玄海原子力発電所 3号炉
高経年化技術評価（30年目）に係る
原子炉施設保安規定変更認可申請
(審査会合における指摘事項の回答)

2024年 1月18日
九州電力株式会社

審査会合における指摘事項の回答

図2 より保守的な評価条件を用いた評価
(設備利用率100%、MOX影響1.2)

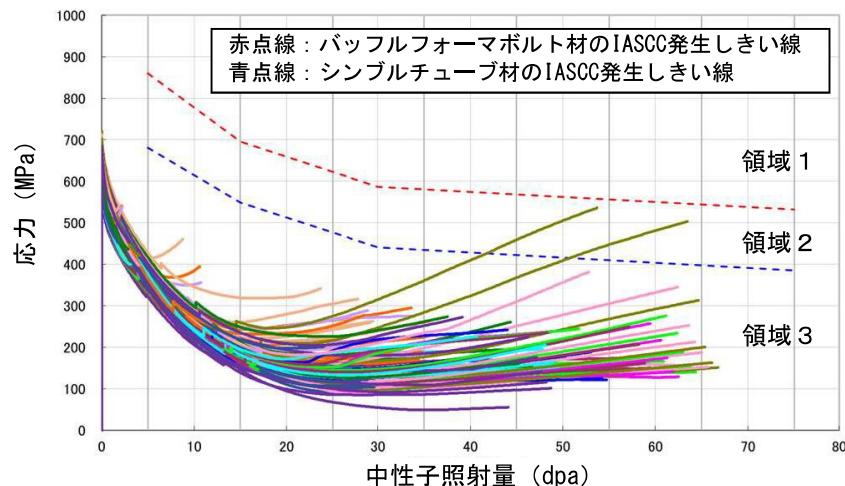
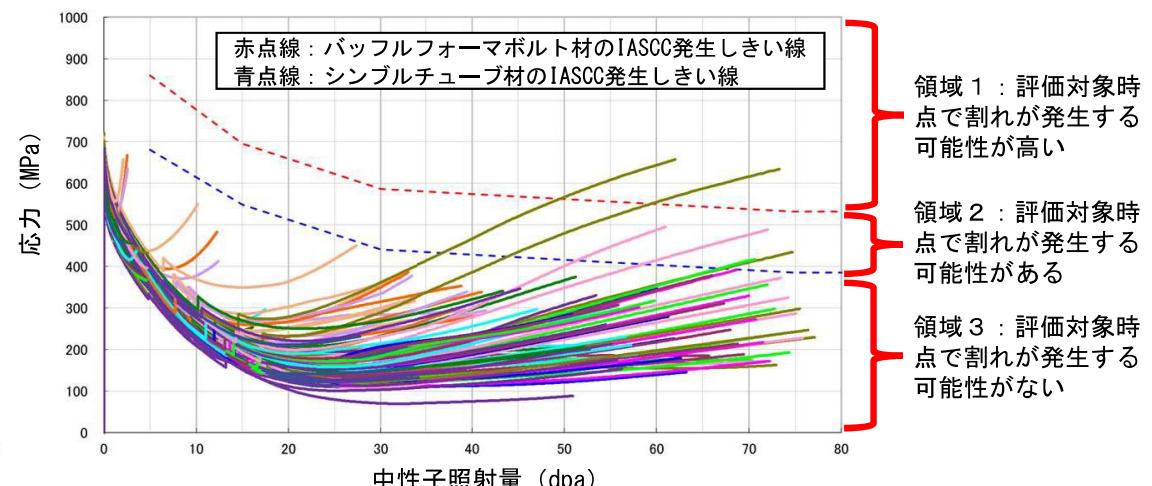
No	日時	事象	指摘事項の内容	回答
7	2023年 11月2日	高経年化技術評価 (IASCC)	30年以降の設備利用率の設定が、IASCCと中性子照射脆化で異なるため、設備利用率の低いIASCCの評価に与える影響を説明すること。 (設備利用率 IASCC:90%、中性子照射脆化:100%)	P. 3, 4
8	2023年 11月2日	高経年化技術評価 (IASCC)	中性子照射量（中性子束）について、MOX燃料を使用していることによる保守性の設定が、IASCCと中性子照射脆化で異なるため、保守性が小さいIASCCの評価の適切性について説明すること。 (中性子束の保守性 IASCC:1.09倍、中性子照射脆化:1.2倍)	P. 5~8
9	2023年 11月2日	高経年化技術評価 (IASCC)	IASCCの評価における保守性について、先行プラントと異なる場合には比較を行い説明すること。バッフルフォーマボルトの評価については、先行プラントにおける評価と管理損傷ボルト本数の関係性についても説明すること。	P. 9~17
10	2023年 11月2日	高経年化技術評価 (IASCC)	ロビンソンの損傷事例については、玄海3号炉についても川内の審査会合と同様の内容を説明すること。	P. 18~22
11	2023年 11月2日	高経年化技術評価 (コンクリート)	運転開始後の経過年数が40年を超えている雑固体焼却炉建屋について、代表構造物として選定していない理由を各劣化要因毎に整理し説明すること。	P. 23~26
12	2023年 11月2日	高経年化技術評価 (耐震安全性評価)	耐震安全性評価における代表機器のうち、耐震性を考慮した場合に、高経年化技術評価書に記載している代表系統の値より、非代表系統の値が大きい箇所がある場合、評価書へ併記すること。	P. 27, 28

玄海3号炉における申請時の評価条件に対し、中性子照射量及び評価しきい線の観点でより保守的な条件として、以下の3点の評価条件を用いた評価を実施し、比較した。

- ①申請時の評価で用いた設備利用率90%に対して、より保守的に設備利用率100%を用いた。
- ②MOX燃料影響は申請時の1.09ではなく、中性子照射脆化と同様により保守的に1.2として考慮した。

- ③申請時の評価で用いたバッフルフォーマボルト材のIASCC発生しきい線に加え、シンプルチューブ材のIASCC発生しきい線についても並記し、より保守的にシンプルチューブのしきい線を用いて評価を行った。

- ・解析は対称性を考慮して1/8炉心で行っているため、しきい線を越えたボルト本数を8倍した数が損傷予測本数となる。
- ・図2に示すより保守的な評価条件を用いた評価では、図1に示す申請時の評価に比べ、設備利用率及びMOX燃料影響を大きくしたことに伴い中性子照射量が増加している。また、MOX燃料影響を大きくしたことで熱量が増加し、応力も大きくなっている。

前頁における設備利用率100%及びMOX燃料影響1.2の条件で算出した応力履歴にシンプルチューブ材のIASCC発生しきい線を用いた評価は、申請時の評価より保守的な評価条件を用いた評価であることから、運転開始後60年時点において48本のボルトが損傷する可能性があると予測された。

より保守的な評価条件を用いた評価において予測される損傷の可能性があるボルト本数（48本）は管理損傷ボルト数（187本）を下回っており、運転開始後60年時点の炉内構造物の安全上重要な機能が維持されることを確認した。

図3 バッフルフォーマボルトの損傷の考慮

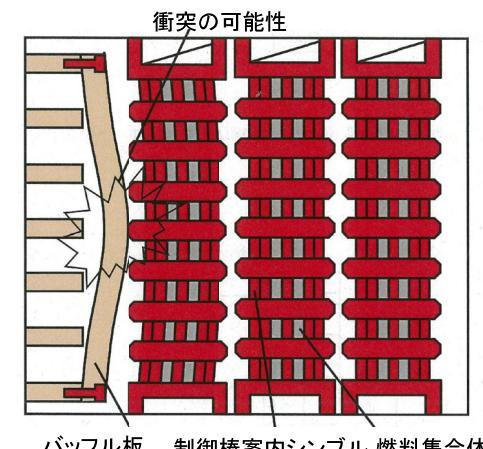
バッフルフォーマボルトが損傷した場合に考えられる他設備への影響としては、バッフル板の変形による制御棒クラスタ挿入性への影響が考えられる。

一方、維持規格では、制御棒クラスタ挿入性評価について、バッフルフォーマボルトの最も厳しい損傷状態として最上段と最下段のボルトのみが健全な状態（全936本のボルトのうち728本が損傷）を想定して評価を行うこととなっている。（図3参照）。

このため、玄海3号炉の制御棒クラスタ挿入性評価について、バッフルフォーマボルトの最上段と最下段のボルトのみが健全な状態を想定して評価した結果、制御棒クラスタの挿入時間は規定時間以内であり、バッフルフォーマボルトの損傷による制御棒クラスタの挿入性評価への影響を考慮しても設備の安全上重要な機能は維持されることを確認している。

図4 より保守的な評価条件を用いた評価（設備利用率100%、MOX影響1.2）

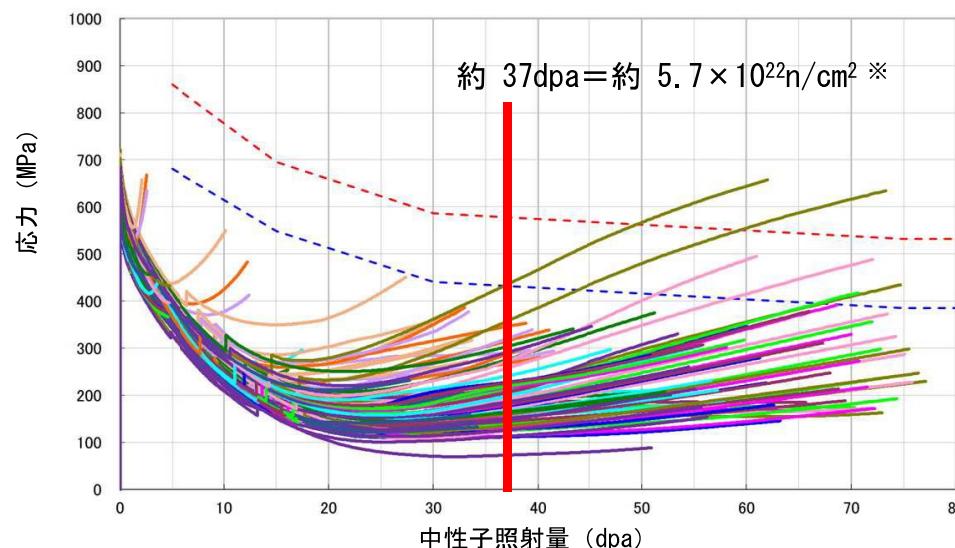
IASCCの観点で最も厳しい評価部位としているバッフルフォーマボルトについてIASCC発生の可能性があるため、炉内構造物その他の部位のIASCC発生について考察を行った。

一方、バッフルフォーマボルトについて、60年経過前にIASCCによる損傷の可能性がある中性子照射量は、約 $5.7 \times 10^{22} \text{ n/cm}^2$ 程度（図4参照）である。

以上より、バレルフォーマボルト及び炉心槽の60年時点の中性子照射量は、バッフルフォーマボルトがIASCCによる損傷の可能性がある中性子照射量を下回っている。

図5 初期型2ループプラントのバレルフォーマボルトのIASCC評価
(42万時間までの応力履歴) ※

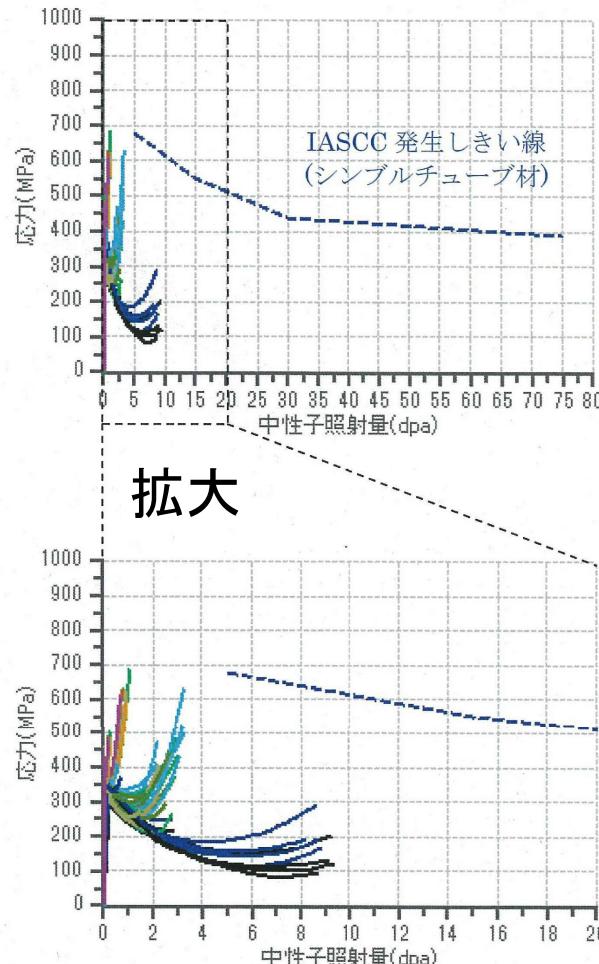
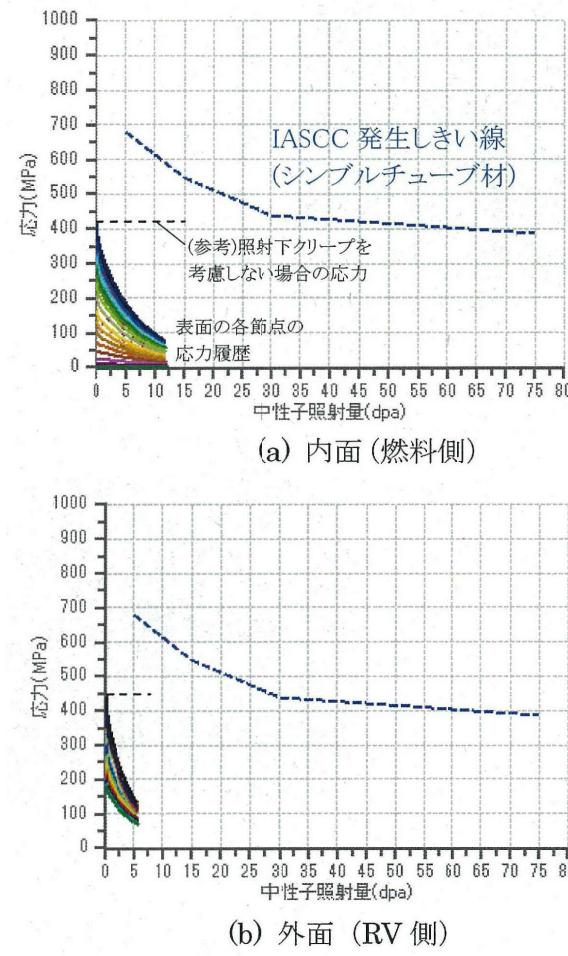
玄海3号炉のバレルフォーマボルト及び炉心槽の応力履歴について、PWR炉内構造物点検評価ガイドラインに示されている初期型2ループプラントの応力履歴と比較することで評価する。

初期型2ループプラントにおいては、バレルフォーマボルト及び炉心槽の応力履歴はシンプルチューブ材のIASCC発生しきい線を超えていない（図5、6参照）。

以上より、玄海3号炉のバレルフォーマボルト及び炉心槽の応力履歴もシンプルチューブ材のIASCC発生しきい線を越えることはなく、IASCC発生の可能性は小さいと考えられる。

○玄海 3号炉心槽溶接部（内面）

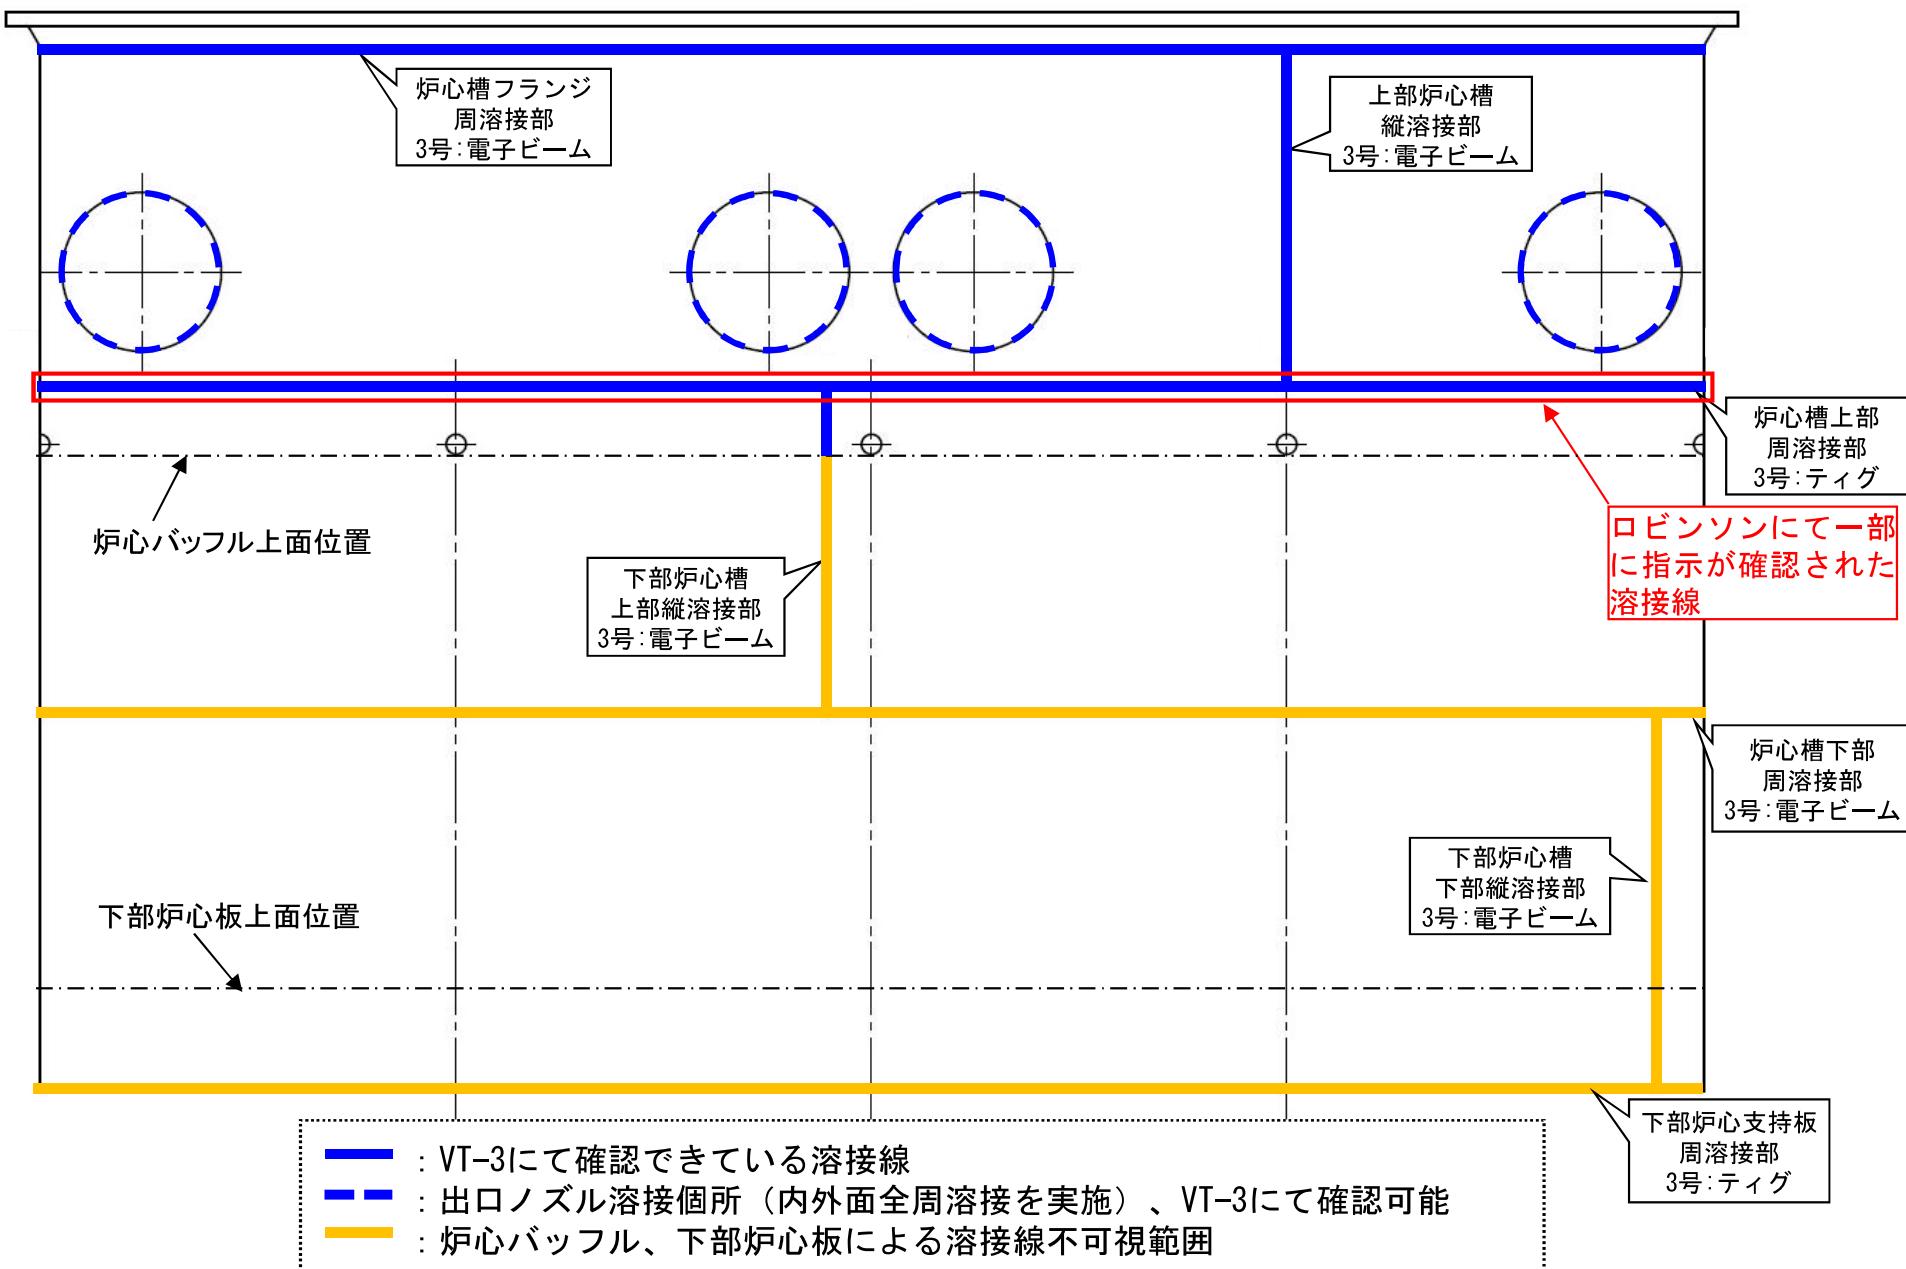
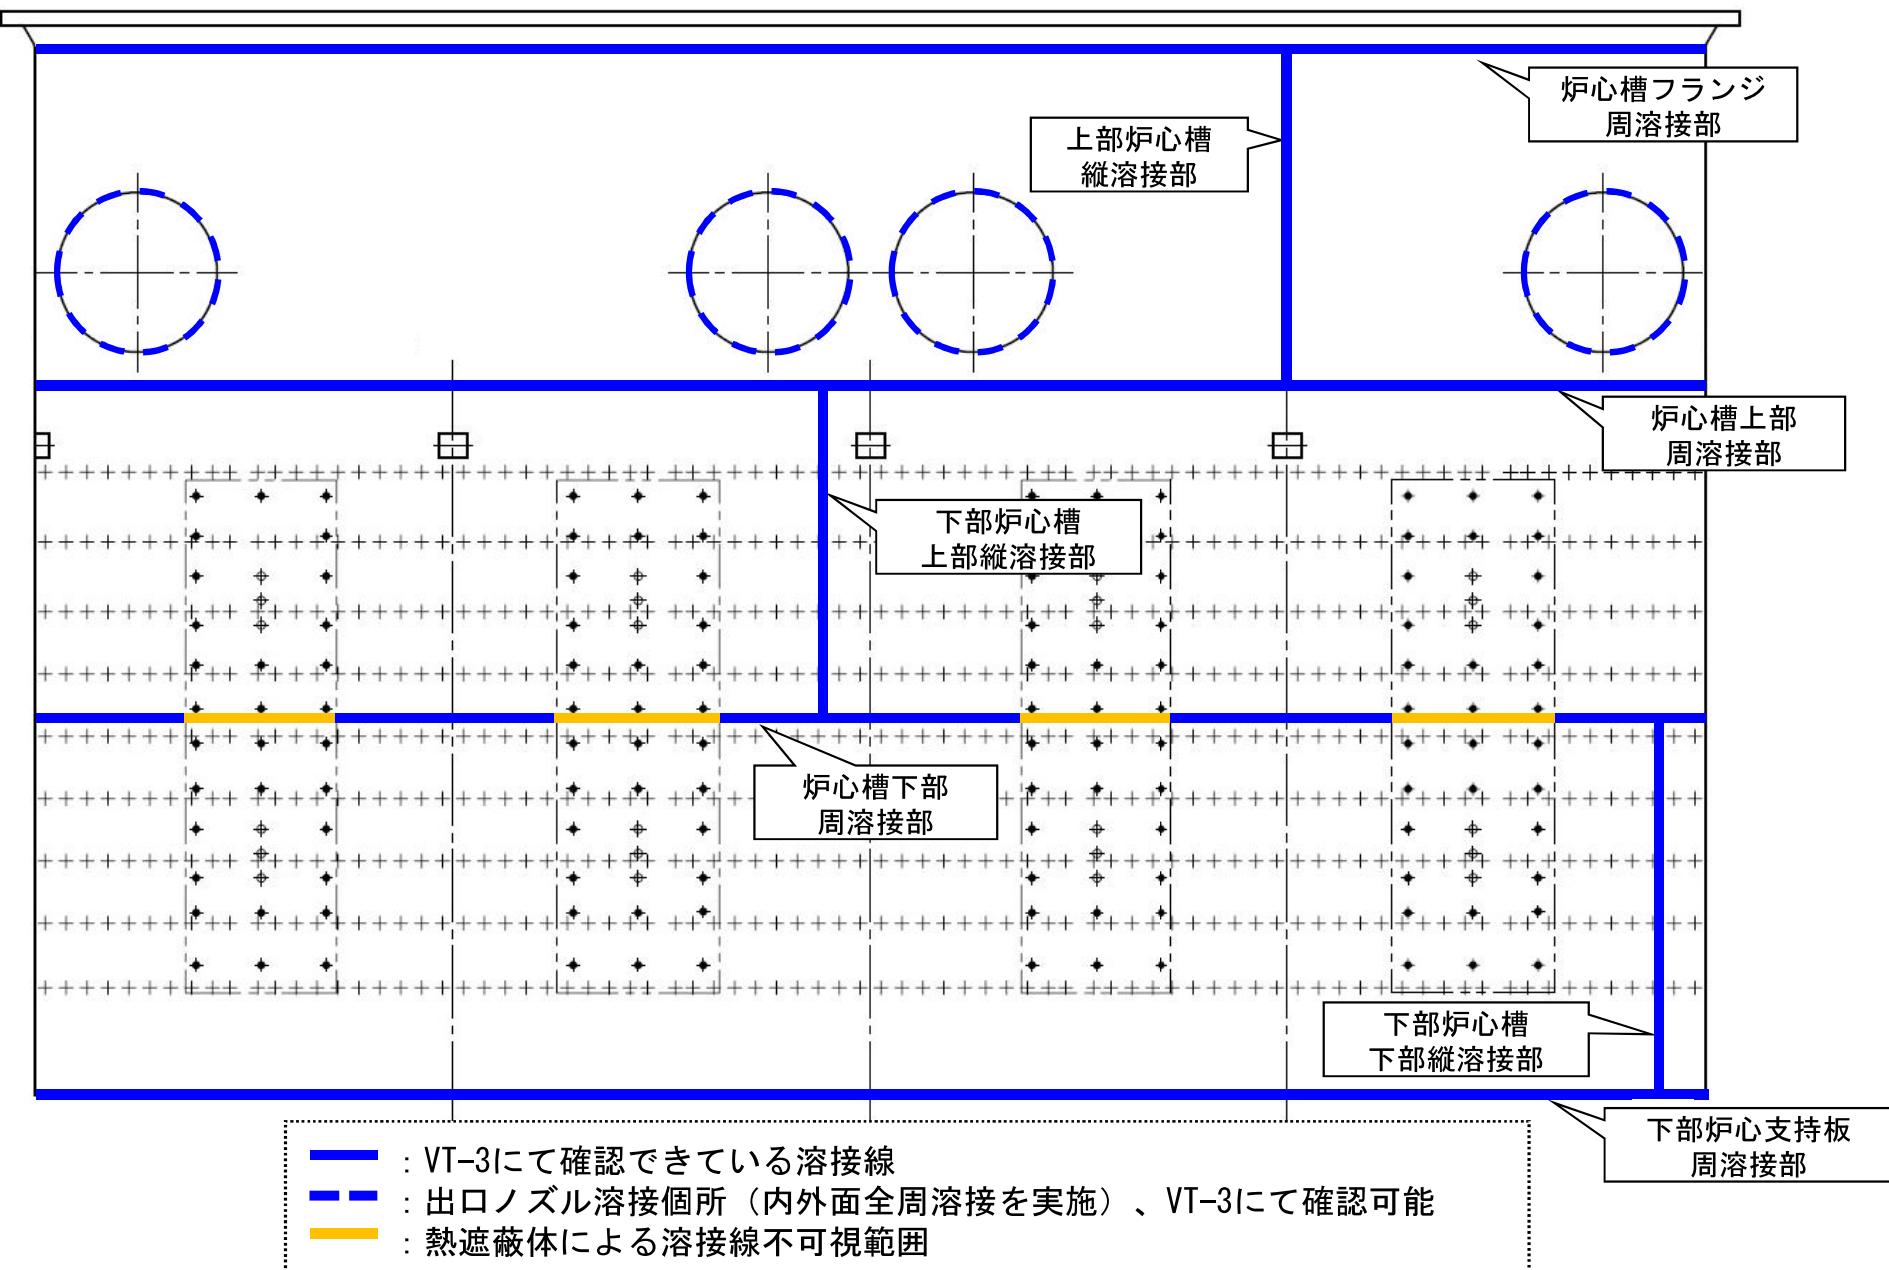
- ・2022年12月に、HBロビンソン2号機の炉心槽の目視点検（VT-3、頻度：1回/10年）にて、炉心槽の上部周溶接線部に12インチの指示が特定され、詳細調査を行ったところ深さ92%の指示であることが確認された。
なお、その後の調査で他にも4カ所の指示が確認されている。
- ・当該箇所に対して補修及び評価を行うことにより、2024年まで運転可能と判断し、プラントを再稼働している。
- ・本事象については、ATENA及びPWR電力各社にて原因の情報収集等を進めており、引き続きATENA等と協働し対応を進めていく。

玄海 3号炉では、維持規格に従い、海外の損傷事例が確認された上部周溶接部を含む炉心槽の目視検査（VT-3、頻度：1回/10年）を行っており、これまでに有意な指示は確認されていない。なお、VT-3は、可視範囲において全ての部位に対し実施している。
